Projet de parc éolien Pied des Monts

Dossier de demande d'autorisation environnementale

Projet de parc éolien du Pied des Monts (08)

Mémoire en réponse à la demande de compléments

- **Point n°31 : Sentier 36 de la balade des crêtes, à la chapelle de Montmarin**

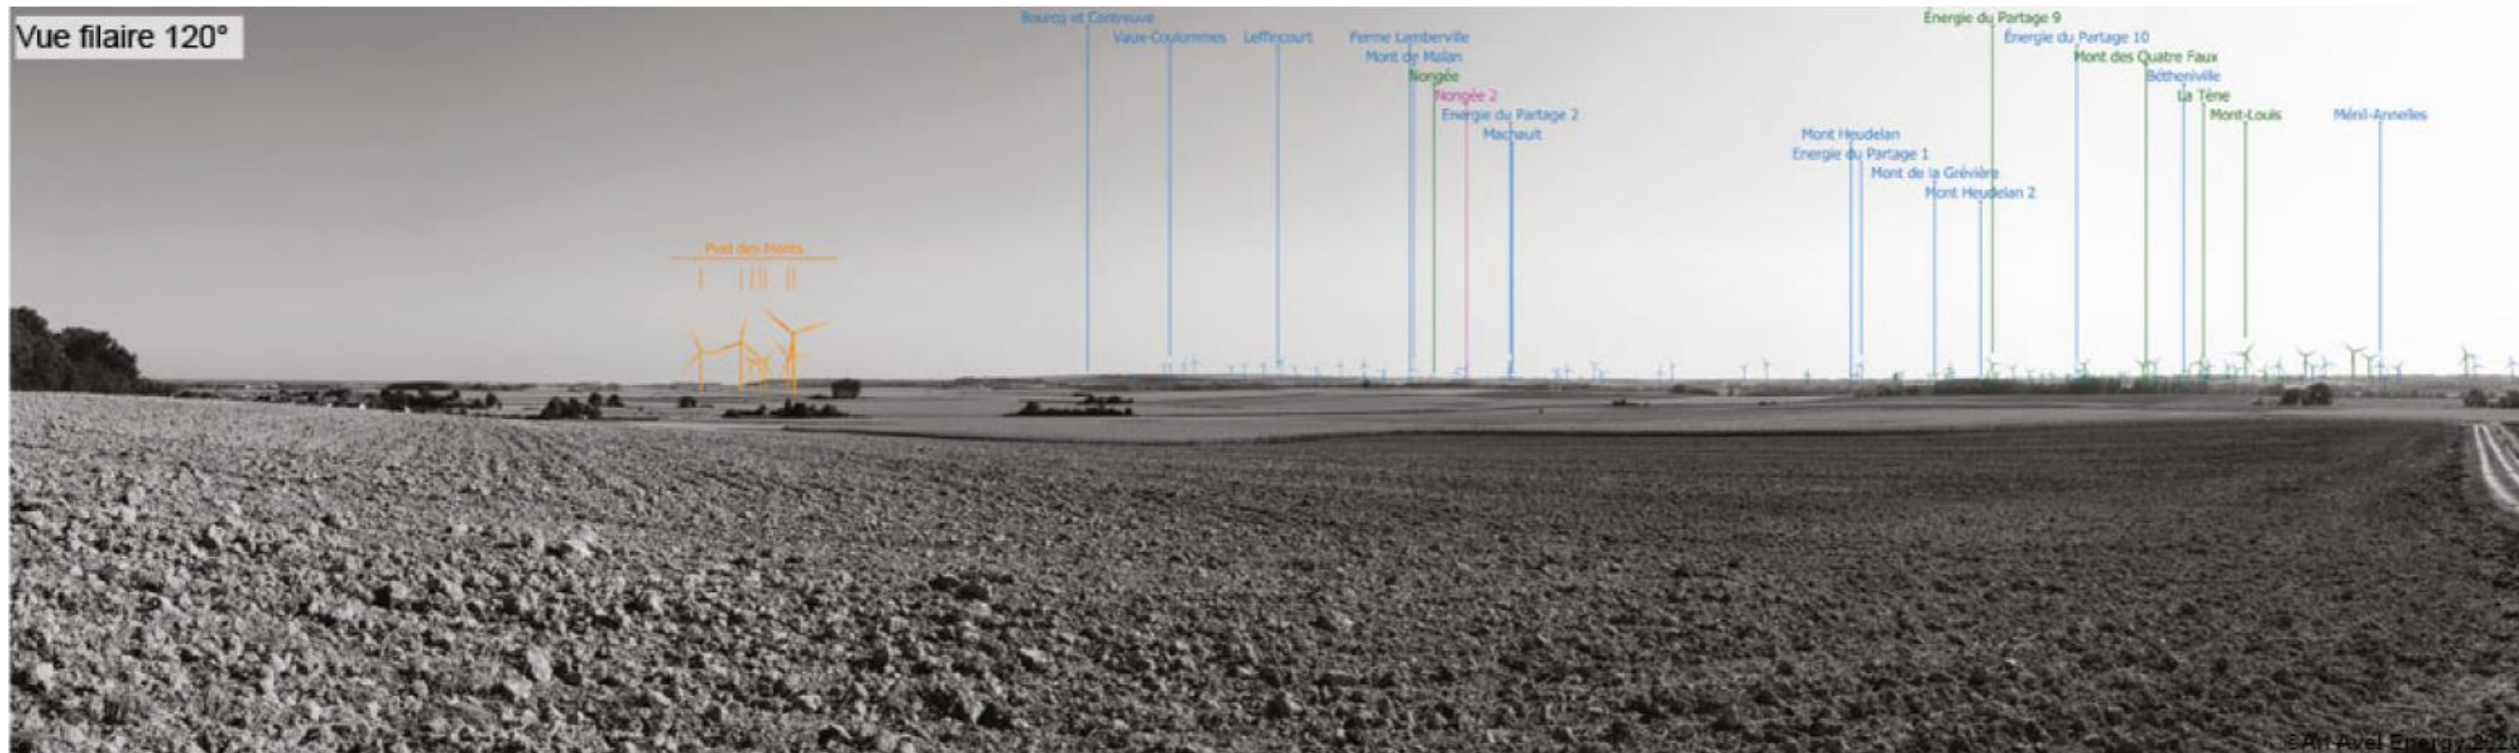
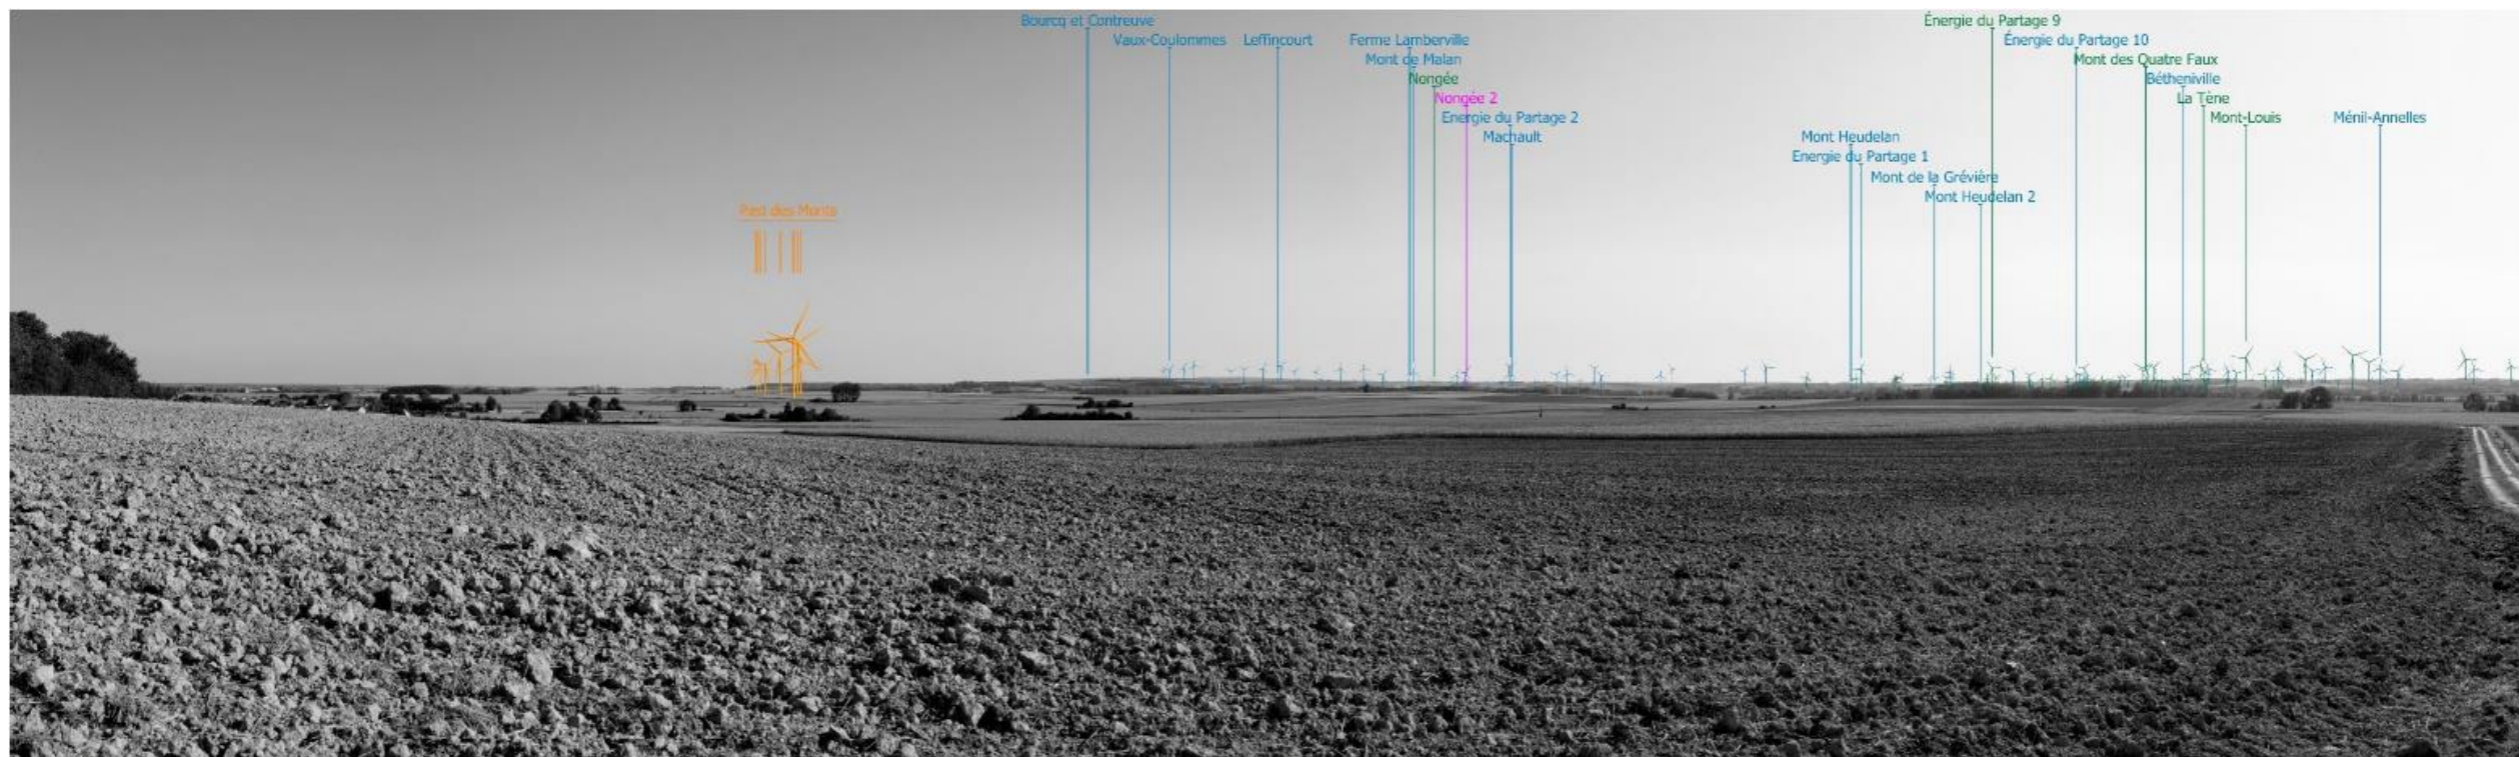
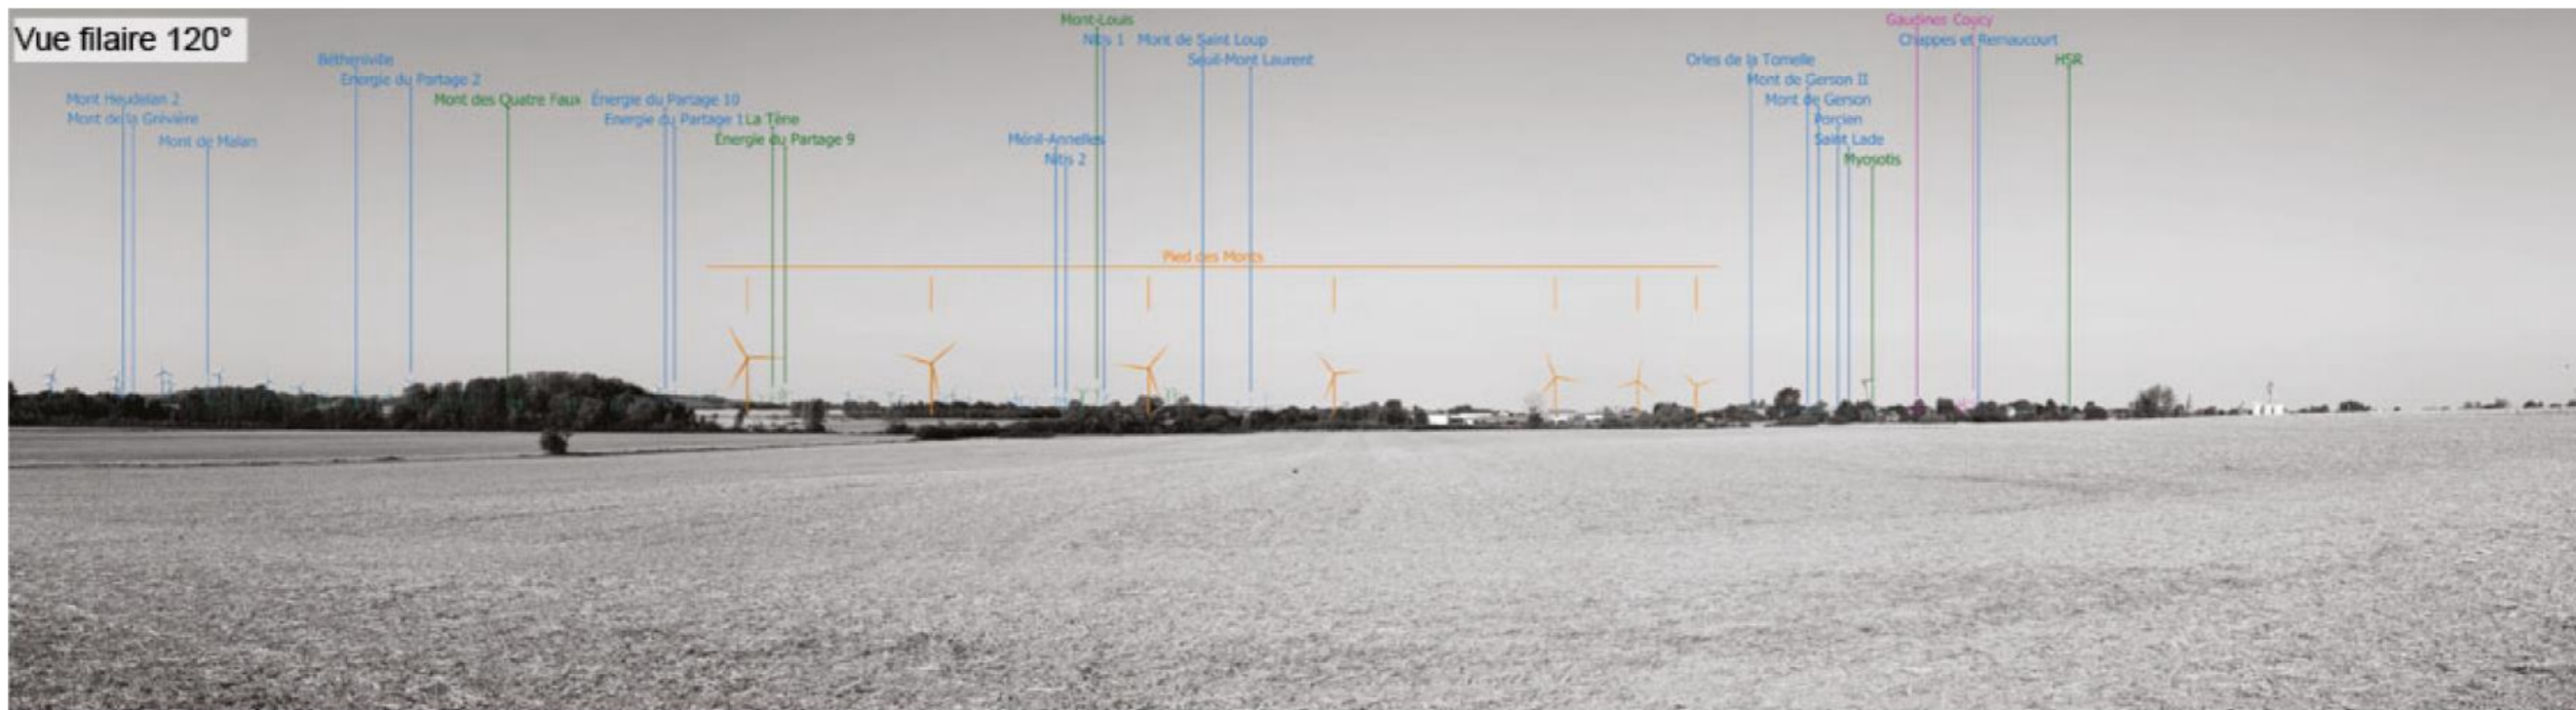
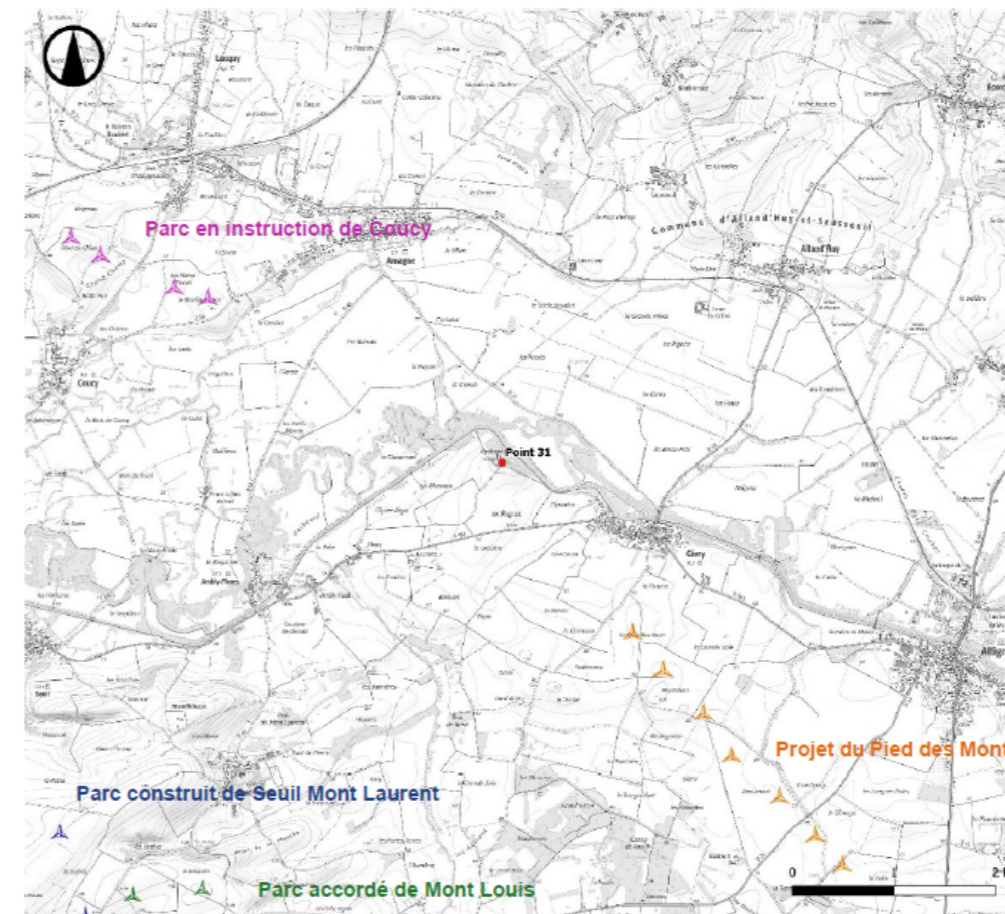
La principale différence visuelle entre le projet initial et projet renouvelé réside dans la réduction de l'angle d'occupation de l'horizon. En effet, les éoliennes seront à présent alignées quasi parfaitement sur un seul et même axe ce qui facilite la lecture du parc au sein de la plaine de l'Aisne. En dehors de cette modification d'angle, la taille apparente des futures éoliennes ou encore la relation visuelle avec les autres parcs resteront identiques.

- **Point n°35 : Sentier 35 de la balade des crêtes au sud-est d'Attigny**

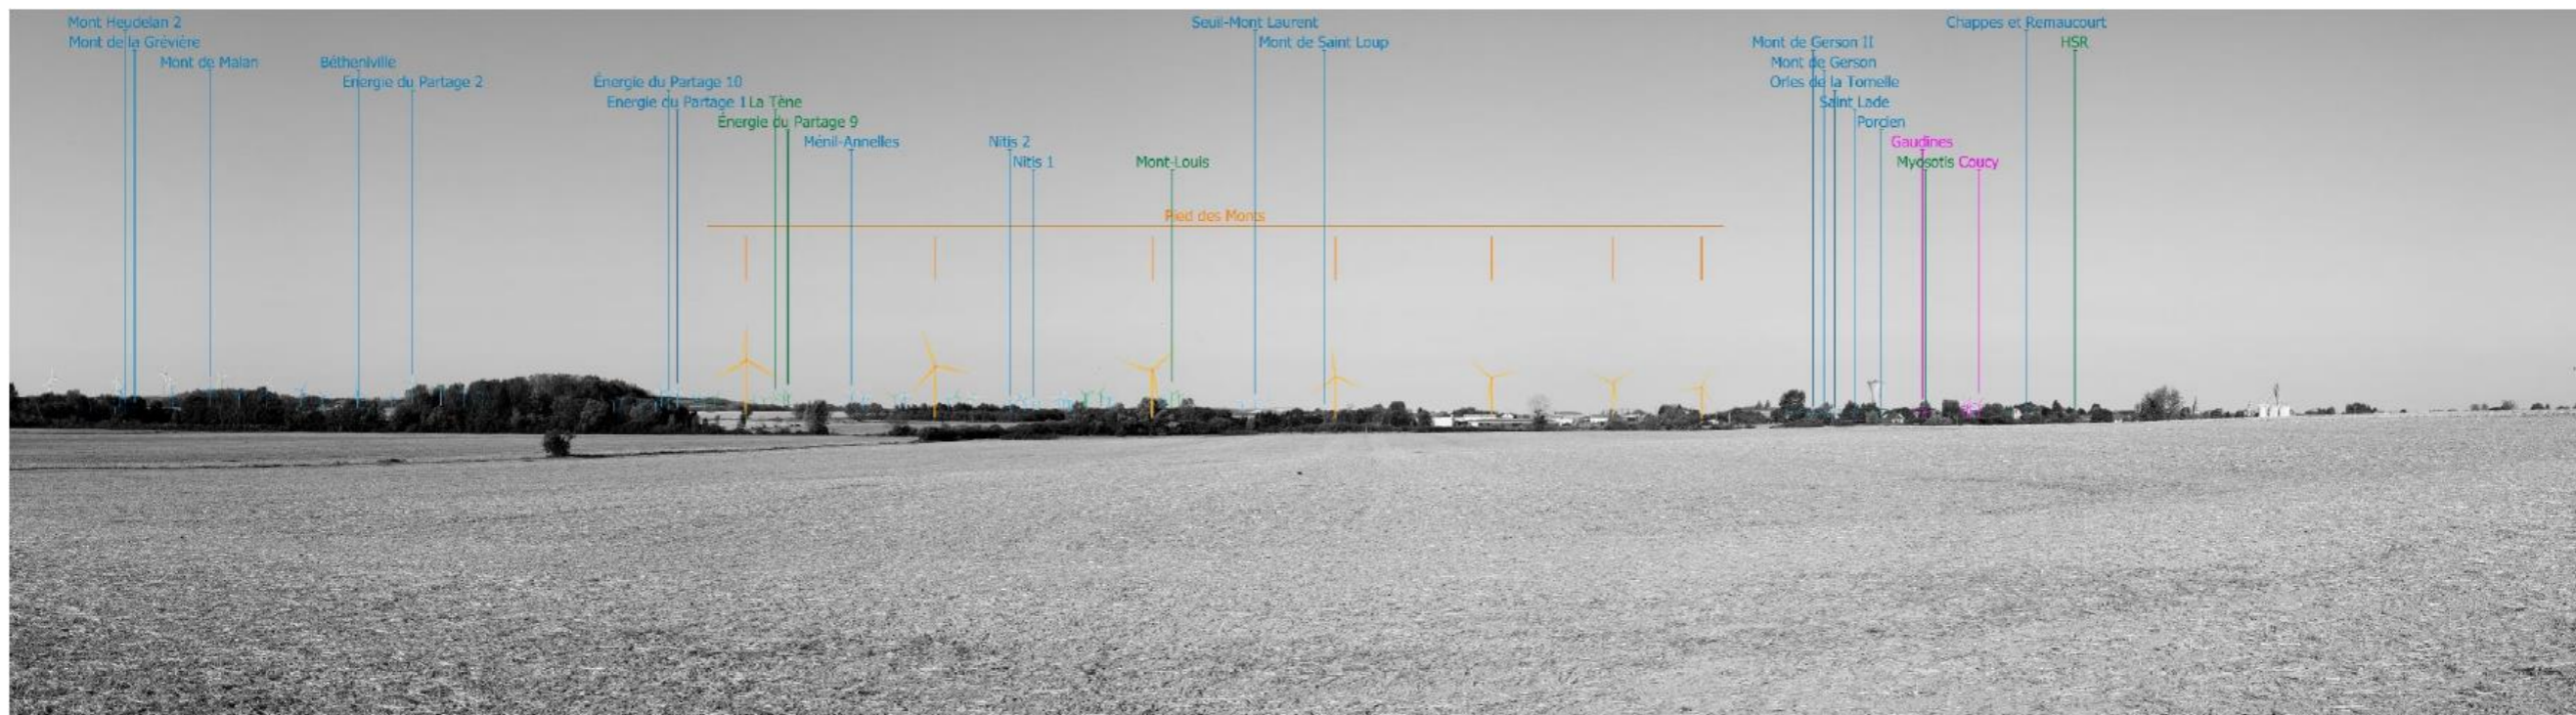
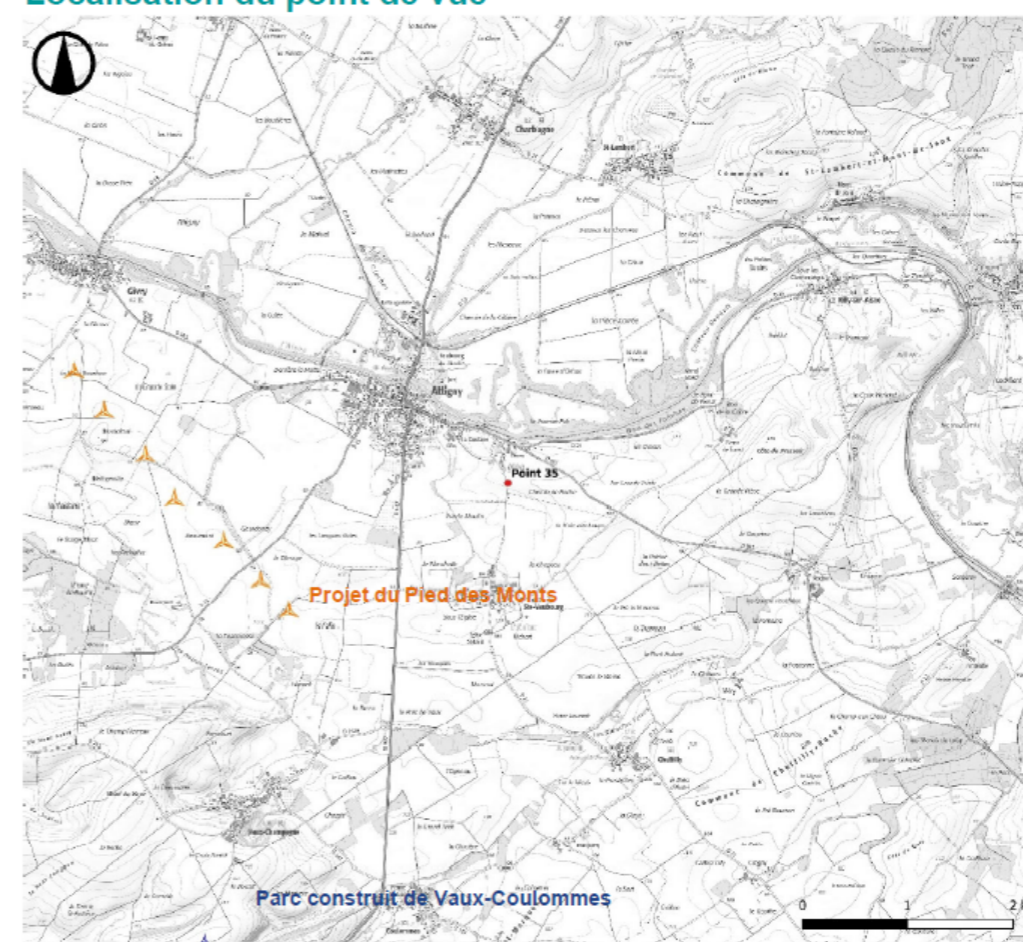
Depuis ce point de vue, les sept éoliennes du projet du Pied des Monts seront discernables. Elles formeront une nouvelle ligne parallèle au cours de l’Aisne ou aux crêtes du plateau Sud. La ligne du projet se subdivisera en deux sous-groupes de trois et quatre éoliennes avec un espace de respiration entre les deux, l’ensemble étant aéré, régulier et très lisible. Les trois éoliennes positionnées à l’Ouest occuperont un nouvel angle sur l’horizon. Les quatre éoliennes positionnées à l’Est, elles, se situeront devant les parcs construits sur le plateau. Les éoliennes du projet constitueront de nouveaux éléments verticaux venant contribuer à structurer le paysage. Restant à l’échelle de ce vaste plateau agricole ouvert, ainsi que des bosquets et des éléments anthropiques préexistants (château d’eau), elles n’engendrent pas de rupture d’échelle. Et positionnées en décalage par rapport au clocher de l’Eglise, la covisibilité avec le projet est uniquement partielle et indirecte.

La principale différence visuelle entre le projet initial et projet renouvelé réside dans la disparition des deux sous-groupes de 4 et 3 éoliennes. Désormais le projet formera une ligne unique de 7 éoliennes dont l’inter espacement sera régulier. L’espacement existant dans le projet initial aura donc disparu ce qui simplifiera la lecture du projet. La valeur de l’angle d’occupation de l’horizon, la prégnance des éoliennes ou encore leur relation visuelle avec le village d’Attigny resteront inchangés.
